ESTUDIO DE IMPACTO AMBIENTAL CATEGORÍA II PLANTA DE PREFABRICADOS VIADUCTO PRINCIPAL LÍNEA 3

“Respuestas a la solicitud de ampliación según
Nota Aclaratoria No. DEIA-DEEIA-AC-0008-1701-2022”

RESPUESTA NOTA ACLARATORIA DEIA-DEEIA-AC-0008-1701-2022

**PLANO DEL PUNTO DE DESCARGA DE AGUA
TRATADA EN LA TINA DE SEDIMENTACIÓN
(SOLO EN CASO DE CONTINGENCIA)**

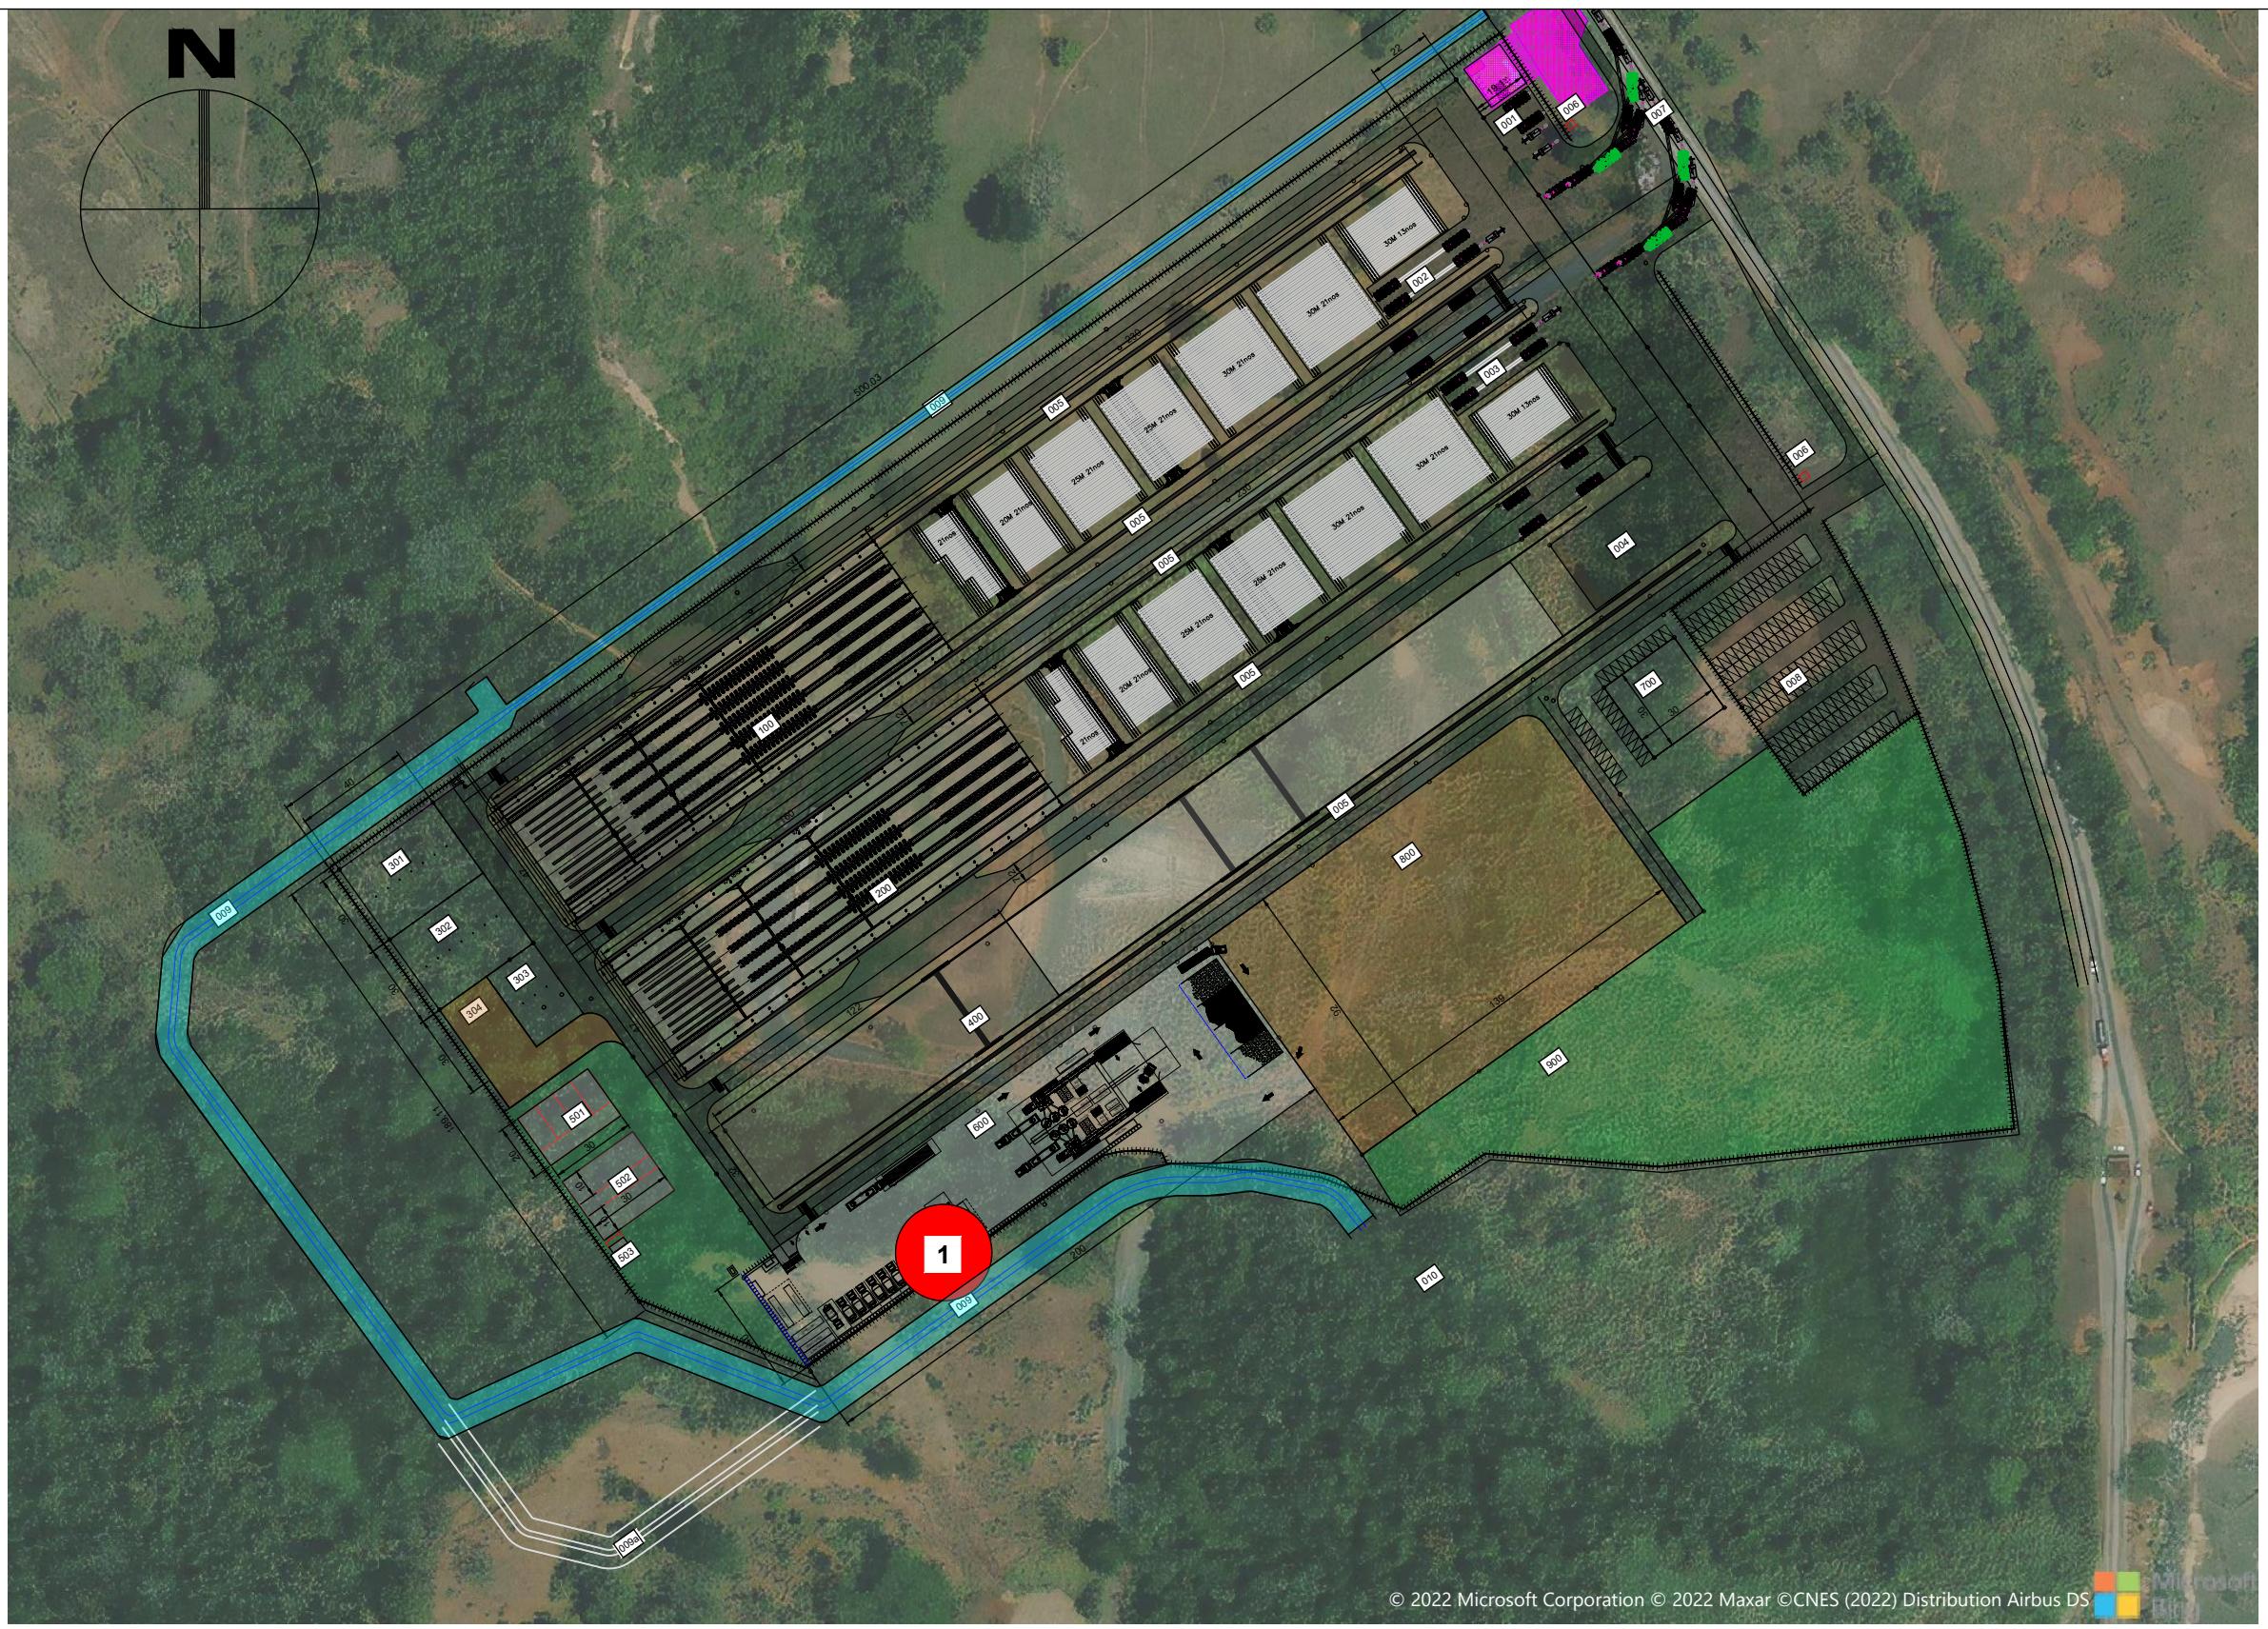
En la página 129 del EsIA, punto 5.7.2.2. Fase de Operación, se menciona que "Las aguas tratadas de las tinas de sedimentación serán almacenadas en un tanque de 7000 galones, las cuales recircularán en el proceso o serán utilizadas para el lavado de las galas u ollas. Cercano a este tanque se ubicará el área de lavado de las galas u ollas, las aguas de este proceso serán canalizadas a las tinas de sedimentación. Será un sistema de reutilización sin descargas directas. El proyecto no prevé descargas durante su funcionamiento, sin embargo, en caso de que se llegaran a dar se cumplirá con las normas de descarga según el Reglamento Técnico

DGNTICOPANIT aplicable en su momento." Sin embargo, no se indica el posible sitio para la descarga en caso de requerirse. Por lo que se solicita:

- a) *Indicar cuál sería el o los sitios de punto de descarga de requerirse.*
- b) *Presentar coordenadas con su respectivo Datum de referencia del (de los) mismo(s).*

Con relación a la solicitud, se confirma que el proyecto no contempla la descarga directa al entorno de las aguas tratadas en las tinas de sedimentación, sino que las mismas serán almacenadas y recirculadas en el proceso o serán utilizadas para el lavado de las galas u ollas, cumpliendo en todo momento con lo establecido en la normativa aplicable COPANIT 35-2019 que regula la Descarga de Efluentes Líquidos a Cuerpos y Masas de Agua Continentales y Marinas, respecto al CIIU correspondiente indicado en dicha normativa (CIIU 2395: Fabricación de artículos de hormigón, cemento, yeso y panalit). Solamente en caso de un evento fortuito pudiera presentarse la descarga de estas aguas, para lo cual se contempla un solo punto de descarga. En el **Anexo 5** se incluye plano con la ubicación del sitio de descarga.

Las coordenadas UTM y el datum de referencia del sitio de descarga se señalan en el plano mencionado y además son las indicadas en la **Tabla 2**.

Característica	Coordenada UTM / Datum
Coordenada Este	982279
Coordenada Norte	645603
Datum	WGS 84

Se reitera que solo se contempla la descarga de las aguas tratadas en las tinas de sedimentación en casos de contingencia, ya que se cuenta con un sistema para su recirculación, y como se ha indicado antes las mismas cumplirán con lo establecido en la normativa aplicable COPANIT 35-2019, respecto al CIIU correspondiente indicado en dicha normativa (CIIU 2395: Fabricación de artículos de hormigón, cemento, yeso y panalit), en vista de que las aguas serían finalmente conducidas hacia el curso de agua sin nombre colindante al área del proyecto.
